# La Gronda di Genova

# Quaderno degli attori

Presentato da **ASSOCIAZIONE AMICI DEL CHIARAVAGNA**

## Gronda di Ponente

Fig. 1

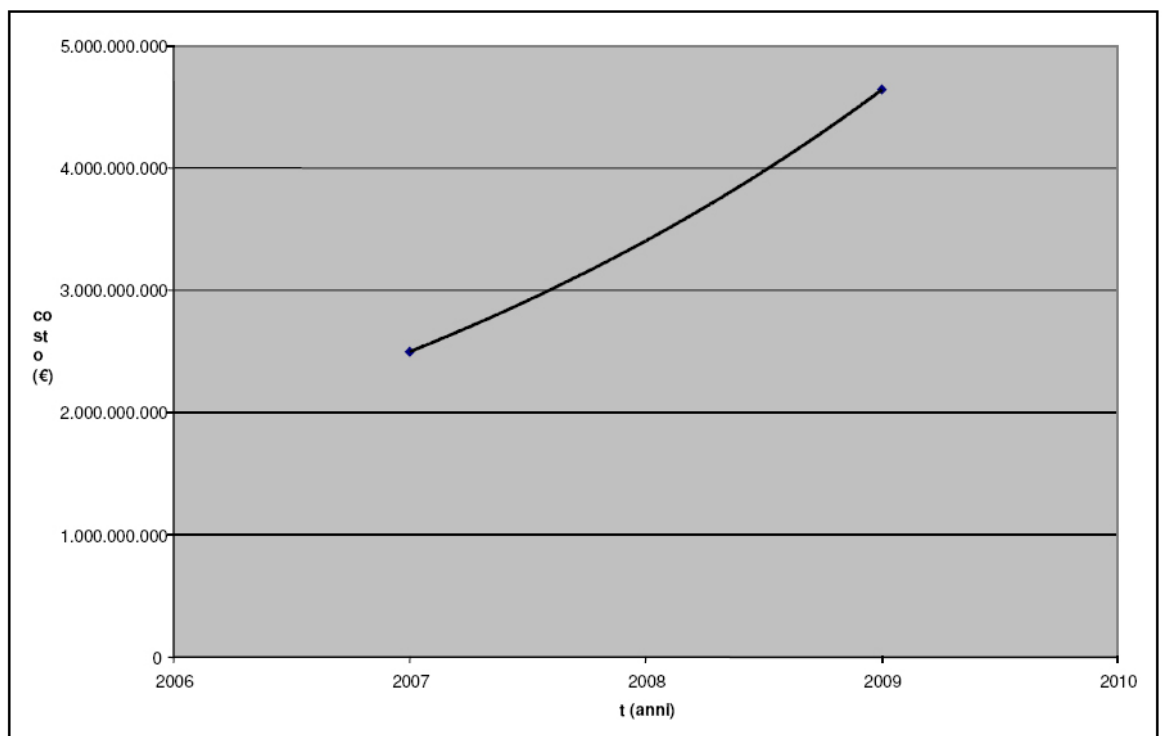
Si sottolinea, invece, l'assenza della copertura finanziaria, anzi, in base al IV atto aggiuntivo del 2004 (vedi,

ad es., Menduini, 2009), la gronda appare tra le opere da finanziare con l'aumento nazionale dei pedaggi, a partire dal giorno in cui sarà avviata e poi, via via, a scaglioni, con l'avanzamento delle opere. Sembra di essere tornati indietro di quindici anni, cioè a quando le opere si cominciavano senza la certezza di avere abbastanza fondi per completarle, fatto che ha determinato il fenomeno delle grandi opere incompiute. Diventa forte, perciò, la preoccupazione che coi fondi pubblici, oltre a coprire i costi iniziali, si dovrebbero poi finanziare le mancate coperture dai pedaggi, oltre alle sicure varianti in corso d'opera. Ef-

Variatione dei costi della Gronda dal 2007 al 2009. L'aumento è del 40% annuo.

fetti finali di tale processo sarebbero l'incremento del debito pubblico e l'inflazione sui pedaggi delle autostrade esistenti.

*Fig. 2  
Distribuzione del  
valore di RQD  
(Rock quality  
designation)  
nelle dolomie. Si  
nota la maggiore  
frequenza dei  
valori bassi.*

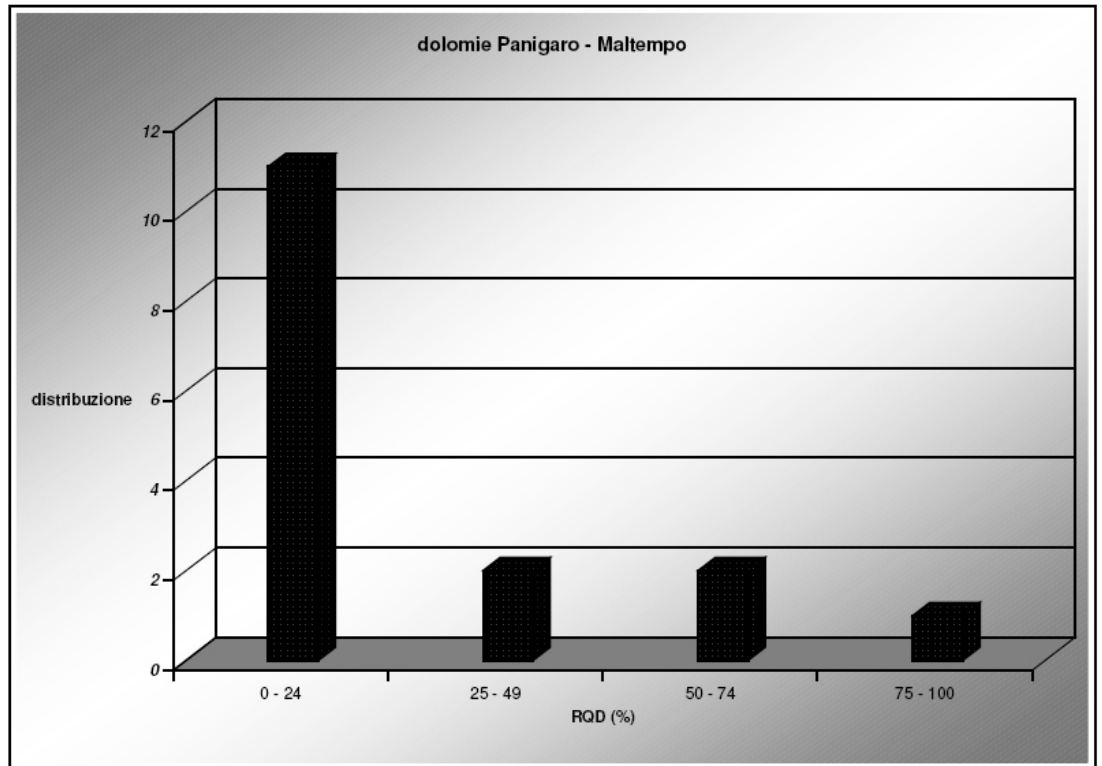
Le dolomie e i calcari dolomitici di Monte Gazzo si presentano, in base ai sondaggi meccanici eseguiti nel 1983 presso la località "Vecchie Fornaci" (Consonda, 1983), intensamente fratturate, con valori di RQD compresi fra 0 e 74%, più frequenti fra 0 e 25% (Fig. 2); se estendiamo l'analisi, per verifica, ai pochi calcari dolomitici e dolomie al di fuori dell'area di interesse (CONSONDA, 1983; Mazzocchi e Tomaselli, 1988; Tomaselli, 1989), il risultato non cambia (Fig. 3). I banchi, generalmente massicci, sono più stratificati verso est. Si tratta, ad ogni modo, di una roccia fragile. Le

fratture, talvolta ossidate, si aprono spesso in vere e proprie cavità carsiche. Condotti carsici e zone a fratturazione accentuata possono generare venute d'acqua concentrata. L'intensa fratturazione, connessa alla presenza di faglie, può causare fenomeni di instabilità. Al passaggio del tunnel sotto il rio Bianchetta e in generale lungo le dislocazioni principali, non sarebbe improbabile che le dolomie si presentassero brecciate e molto alterate con abbondante matrice argillosa, come risulta dalla stratigrafia del sondaggio S 71, presso Panigaro (Consonda, 1983). Diversi

*Fig. 4  
Distribuzione di dettaglio del valore di RQD (Rock quality designation) nei calcescisti interni ed esterni all'area in esame. Oltre ai consueti bassi valori, si notino i valori frequenti anche fra 90 e 100%.*

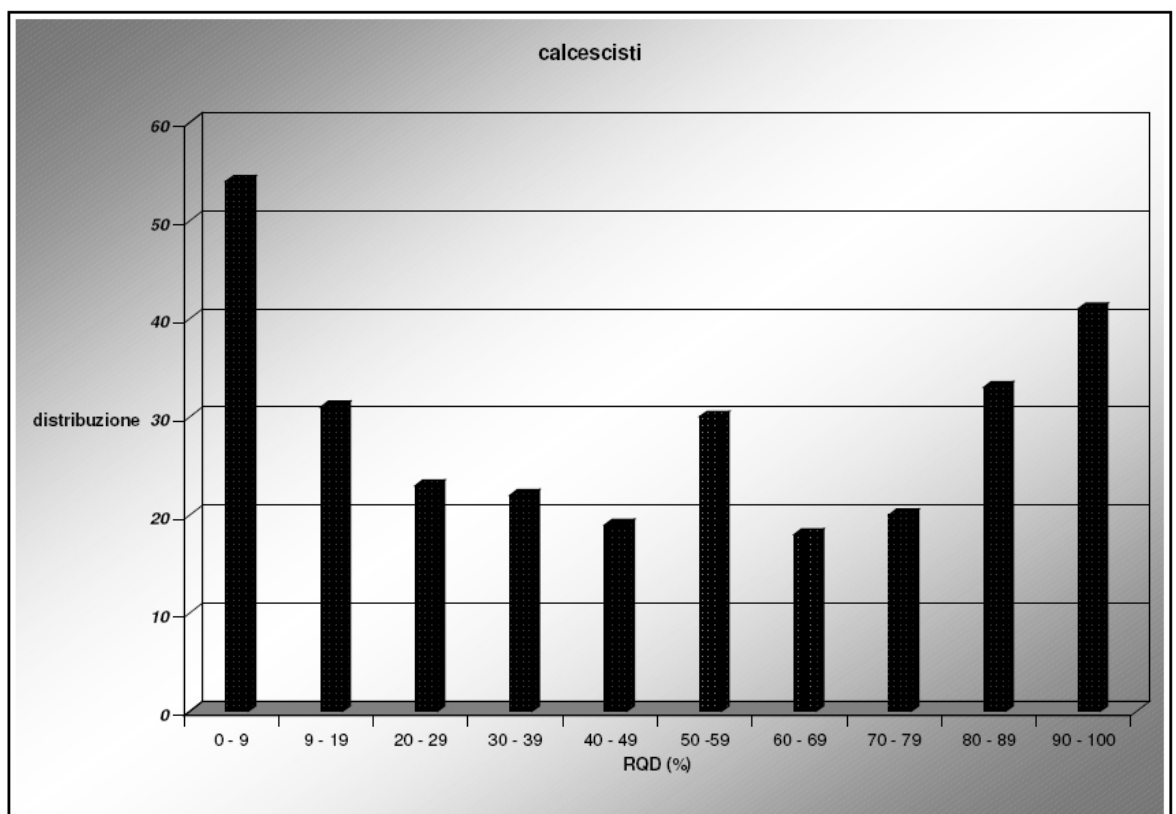
I calcescisti associati a filladi, micascisti e quarzoscisti, distribuiti a ovest della linea "Sestri - Voltaggio", che il tunnel incontrerebbe all'altezza di Gneo, sono fortemente degradabili. La stratificazione e la

Fig. 5

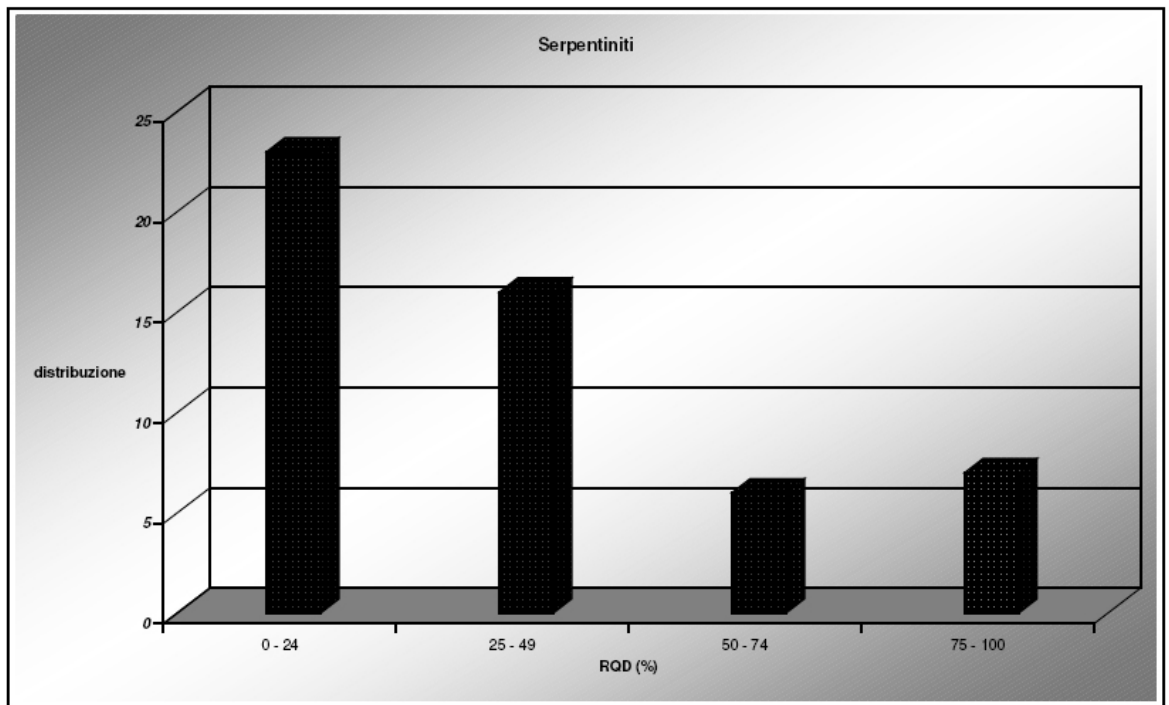
Distribuzione del valore di RQD (Rock quality designation) nelle serpentiniti. Il parametro è funzione della qualità dell'ammasso roccioso, soprattutto dal punto di vista dello stato di fratturazione. Si nota una maggiore frequenza di valori bassi.

Fig. 6

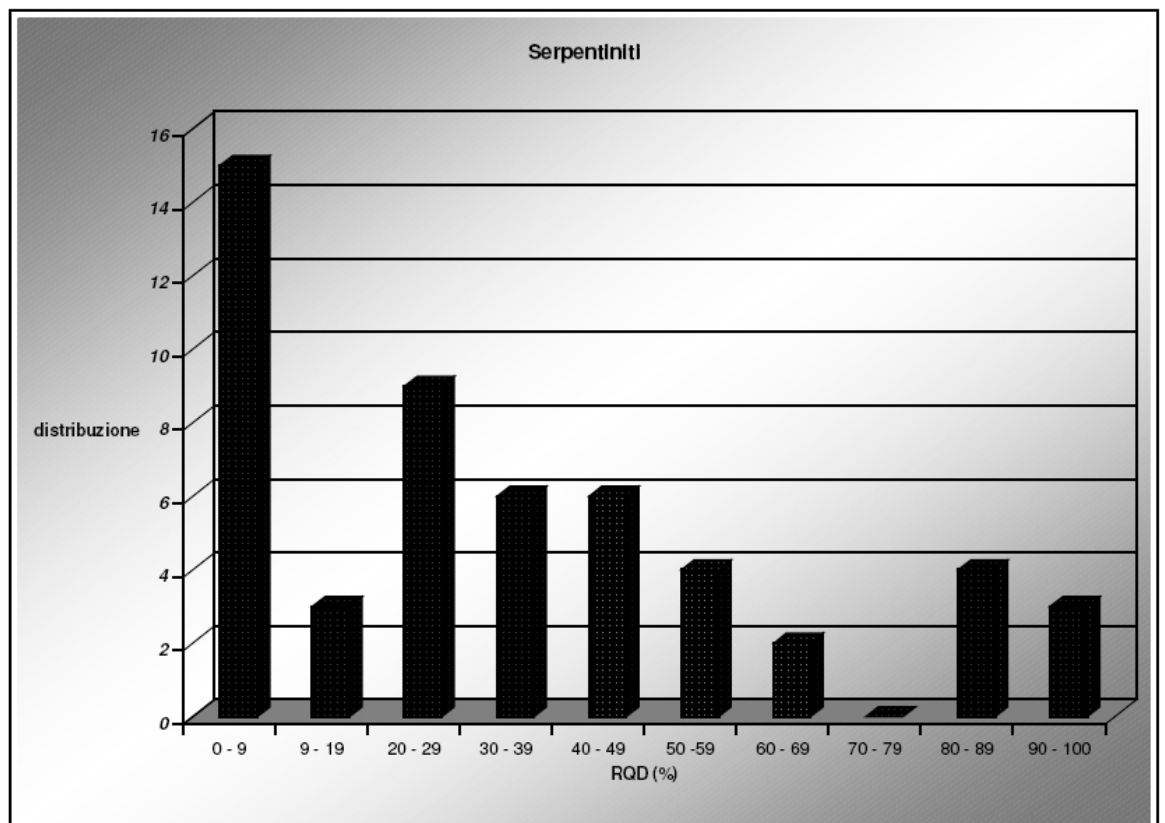
Distribuzione di dettaglio del valore di RQD (Rock quality designation) nelle serpentiniti. Il parametro è funzione della qualità dell'ammasso roccioso, soprattutto dal punto di vista dello stato di fratturazione. Si nota il picco tra i valori di 0 e 10, indice di bassa qualità della roccia.

Fig. 7

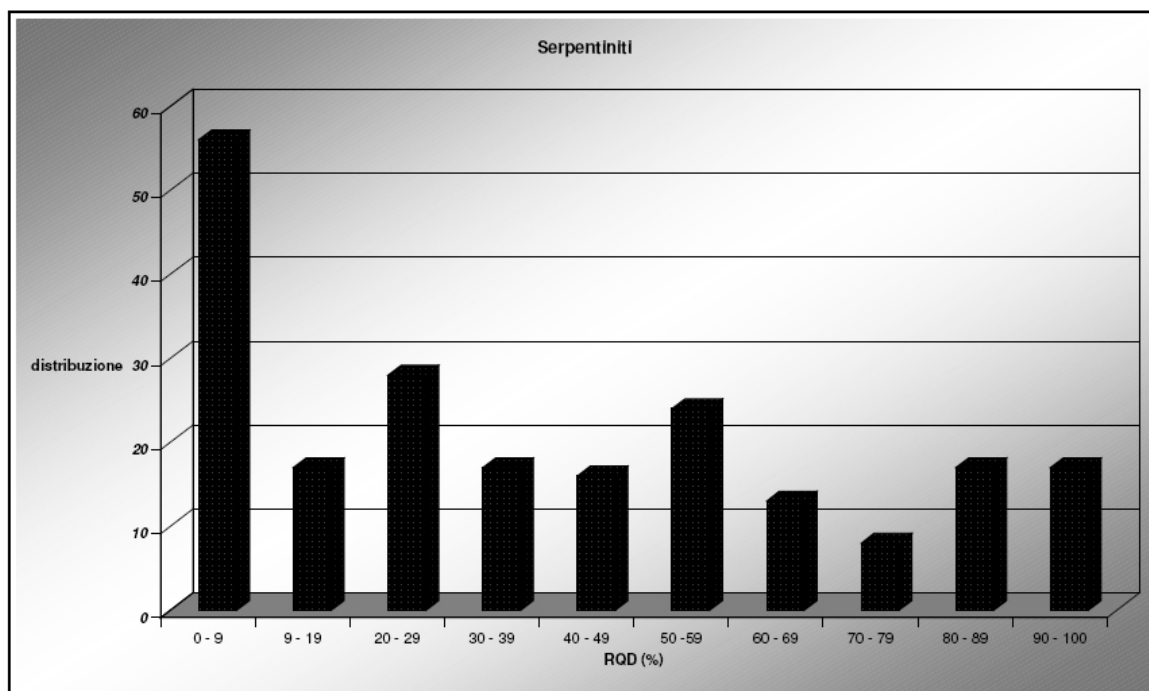
destro (idrogr.) della parte alta del rio Bianchetta e contengono antigorite, uno dei componenti essenziali del serpentino. Dai dati di sondaggio (Consonda, 1983; Tomaselli, 1989), sono molto fratturate con valori di RQD molto variabili ma più frequenti nelle classi più basse (0 - 25%, Fig. 5), con un picco compreso fra 0 e 10% (Fig. 6); se estendiamo l'analisi, per verifica, al di fuori dell'area di interesse, il risultato non cambia (Fig. 7).

Si tratta di almeno tre famiglie di discontinuità, sub - verticali, orizzontali e oblique, spesso parallele alla scistosità. La frequenza spaziale è elevata (da 2 a 70cm<sup>-1</sup>, con picchi da 2 a 15cm<sup>-1</sup>). L'ammasso roccioso può prevedersi, anche in questo caso, a maggior ragione, scadente o molto scadente, nella classificazione di Bieniawski, oppure debole o molto debole, in quella di Muller, con valori di coesione inferiori all'unità (kg/cm<sup>2</sup>), angolo di attrito inferiore a 30° e velocità delle onde sismiche inferiore a 1km/s fino a grande profondità. Le serpentiniti scistose si sviluppano lungo linee di faglia e sovrascorrimenti. In corrispondenza di questi si associano a materiali più alterati derivanti da talco -scisti e clorito -scisti. In corrispondenza di queste discontinuità tettoniche sono talmente brecciate da essere classificabili come

*Distribuzione di dettaglio del valore di RQD (Rock quality designation) nelle serpentiniti interne ed esterne all'area in esame. Permane il picco tra i valori di 0 e 10, indice di bassa qualità della roccia.*
